Règlement ONU n° 95 (Choc latéral)

Proposition de série 05 d'amendements au Règlement ONU n° 95 (Choc latéral)

Communication des experts du Japon et de la Commission européenne au nom de l'équipe spéciale*

Le texte ci-après, établi par les experts du Japon et de la Commission européenne au nom de l'équipe spéciale, vise à modifier les prescriptions relatives à la sécurité électrique à la suite d'un choc latéral. Il est fondé sur le document informel GRSP-66-33, distribué à la soixante-sixième session du Groupe de travail de la sécurité passive (GRSP) (voir ECE/TRANS/WP.29/GRSP/66, par. 35). Les modifications qu'il est proposé d'apporter au texte actuel du Règlement figurent en caractères gras pour les ajouts et biffés pour les suppressions.

Figure 3
Doigt d'épreuve articulé

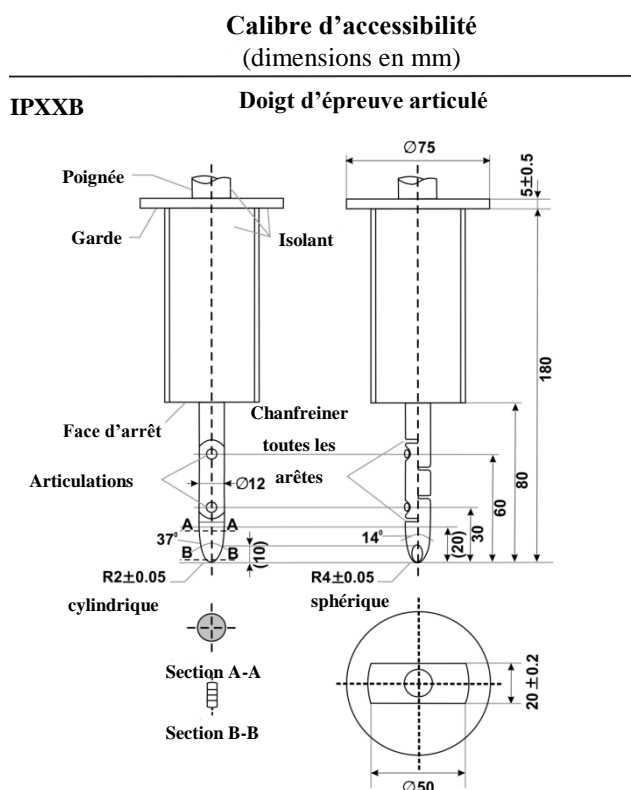
Il faut placer le doigt d'épreuve articulé, décrit à la figure ~~31 de l'appendice 1 à la présente annexe~~, dans tous les interstices ou les ouvertures de la protection physique, avec une force de $10 \text{ N} \pm 10 \%$, aux fins de l'évaluation de la sûreté électrique. Si le doigt pénètre partiellement ou entièrement dans la protection physique, il faut le placer dans toutes les positions indiquées ci-dessous.

À partir de la position verticale, il faut plier progressivement les deux articulations du doigt d'épreuve jusqu'à former un angle maximum de ~~90 degrés~~ par rapport à l'axe de la section adjacente du doigt et les placer dans toutes les positions possibles.

- a) **Sur les angles : 0/10 s ;**
- b) **Sur les dimensions linéaires :**
 - i) **Jusqu'à 25 mm : 0/-0,05 ;**
 - ii) **Au-dessus de 25 mm : ±0,2.**

Les deux articulations doivent permettre un mouvement de 90° dans le même plan et dans la même direction, avec une tolérance comprise entre 0 et +10°.

Figure 4

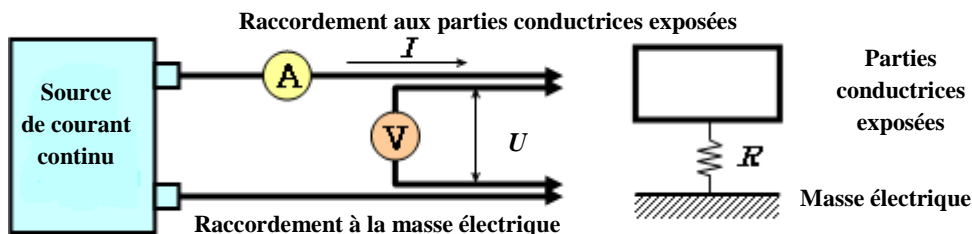
4.1 **Méthode d'essai pour la mesure de la résistance électrique**

- i) Mégohmmètre : mesure du courant : au moins 0,2 A ;
 - ii) Résolution : 0,01 Ω ou moins ;
 - iii) La résistance R doit être inférieure à 0,1 Ω .
- b) Méthode d'essai utilisant une source de courant continu, un voltmètre et un ampèremètre

La source de courant continu, le voltmètre et l'ampèremètre sont reliés aux points de mesure (en règle générale, la masse électrique et l'enveloppe conductrice/la barrière de protection électrique).

On règle la tension de la source de courant continu de manière à obtenir une intensité supérieure à 0,2 A.

La résistance R doit être inférieure à 0,1 Ω .

Figure 5
Mesure de U_1'

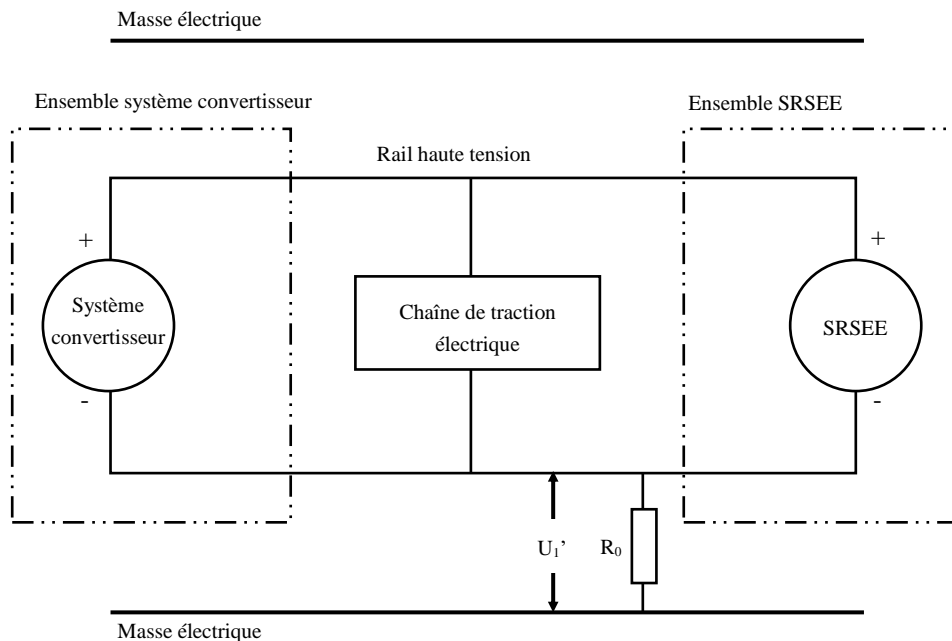
Si U_1 est égale ou supérieure à U_2 , une résistance normalisée connue (R_o) est insérée entre le pôle négatif du rail haute tension et la masse électrique. La résistance R_o étant en place, la tension (U_1') entre le pôle négatif du rail haute tension et la masse électrique est mesurée (voir fig. 5).

$$R_i = R_o * U_b * (1 / U_1' - 1 / U_1)$$

Figure 6
Mesure de U_2'

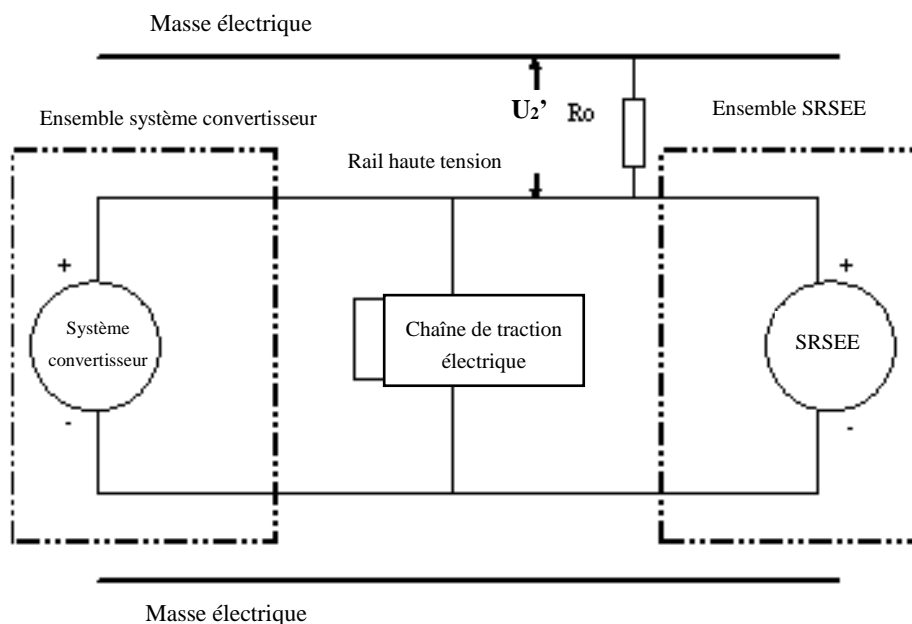
Si U_2 est supérieure à U_1 , on insère une résistance normalisée connue (R_o) entre le pôle positif du rail haute tension et la masse électrique. La résistance R_o étant en place, la tension (U_2') entre le pôle positif du rail haute tension et la masse électrique est mesurée (voir fig. 6 ci-dessous). L'isolement électrique (R_i) est calculé conformément à la formule ci-après :

$$R_i = R_o * U_b * (1 / U_2' - 1 / U_2)$$
